De Fietsersbond Destelbergen heeft bezwaar tegen de huidige plannen voor de sportsite Nederbroek. De plannen bevatten tekortkomingen voor mobiliteit op de site zelf, en in de omgeving van de site.

Figuur 1. Parkzone en parking volgens voorliggend plan (links) en voorstel in dit bezwaarschrift (rechts)

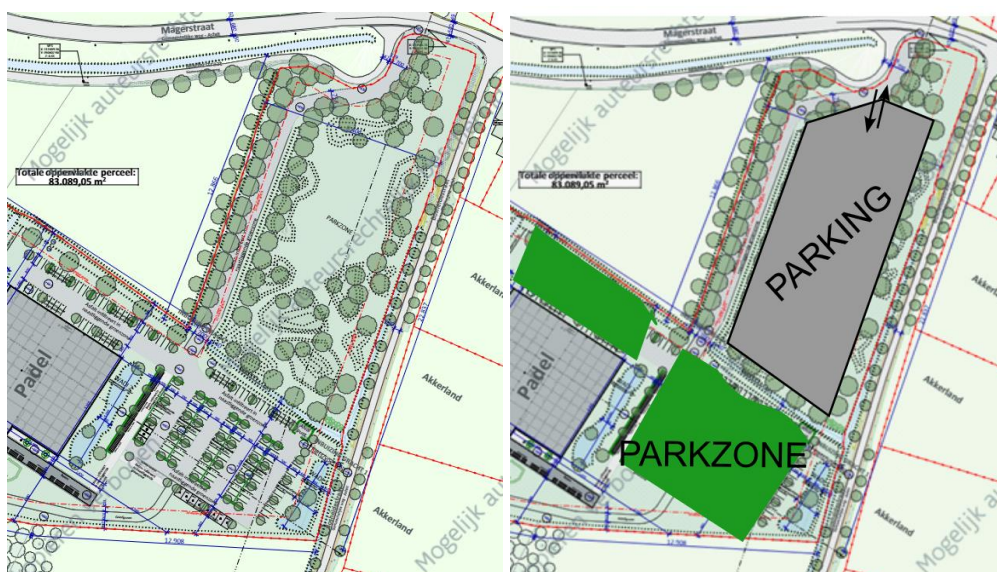
- 1) De locatie van de autoparking(s) levert verschillende conflicten op met actieve weggebruikers (zie hieronder in punt x-y). Ook de ligging van de parkzone is verre van optimaal (zie hieronder punt in z). We vragen om de locatie van de parking en de parkzone te wisselen (**Figuur 1**). De nieuwe locatie van parking en parkzone bieden verschillende voordelen: (i) het gemotoriseerde verkeer wordt al kort na het oprijden in de site gescheiden van de stappers en trappers. (ii) Een autoparking die nét iets verder van de ingang van de gebouwen ligt, stimuleert alternatieve manieren van verplaatsing [Om de afstanden in het juiste kader te brengen, willen we eraan herinneren dat de dichtstbijzijnde bushaltes op meer dan een kilometer liggen.], en (iii) de parkzone zal optimaal worden benut voor de beleving. De (brede) verbindingsweg kan behouden blijven voor leveranciers, vuilnisophaling, brandweer, e.d.

Figuur 3. Het kruispunt op de site (rode ovaal) waar autoverkeer in verschillende richtingen rijdt en het fietsverkeer en voetgangers afkomstig van of op weg naar de verbindingsweg (lichtgroene pijlen) kruist.

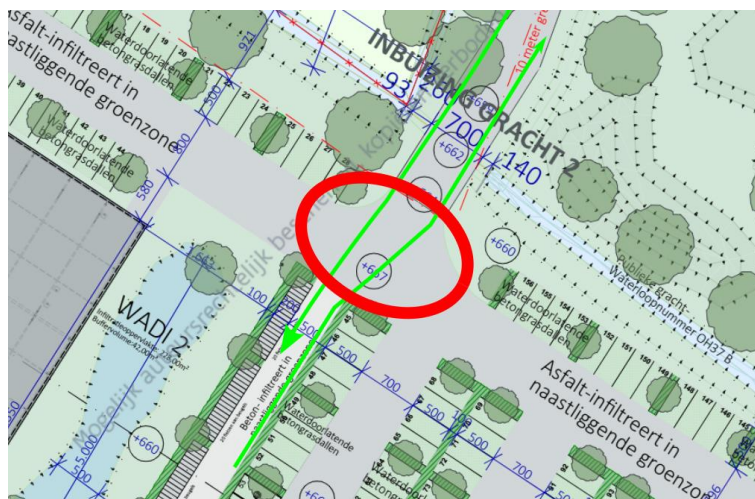
- 3) Tussen de verbindingsweg en de veilige zone voor voetgangers en fietsers, ligt een kruispunt (**Figuur 3**). Op dit punt moeten auto's ofwel links ofwel rechts naar de parkings afslaan. Bij drukke momenten zullen automobilisten op zoek naar een parkeerplek ook van de ene parking naar de andere rijden en daarbij rechtdoor over het kruispunt gaan. Bij elk van deze bewegingen worden staproutes van voetgangers en rijroutes van fietsers gekruist. En bij sommige van deze bewegingen kunnen fietsers en voetgangers zelfs in een dode hoek terechtkomen. We denken hierbij in het bijzonder aan kinderen die door hun kleinere gestalte minder goed opgemerkt worden.

Een mogelijke oplossing is om de kleine parking met plaatsen 1 tot 44, af te sluiten wanneer er niet veel parkeerdruk verwacht wordt. We beseffen dat dit allerm minst de beste oplossing is, aangezien de kleine parking wel open moet zijn op piekmomenten, en net op deze momenten het risico op gevaarlijkste situaties het hoogst is. Een alternatief is om de kleine parking met parkeerplaatsen 1 tot 44 te verplaatsen, bijvoorbeeld naar de parkzone (zie 1), of te integreren in de grote parking. De plaatsen voor personen met een fysieke beperking kunnen eventueel wel naar de locatie van de kleine parking, in de veronderstelling dat deze plaatsen minder intensief gebruikt worden. We zien daar mogelijkheden om te schuiven.
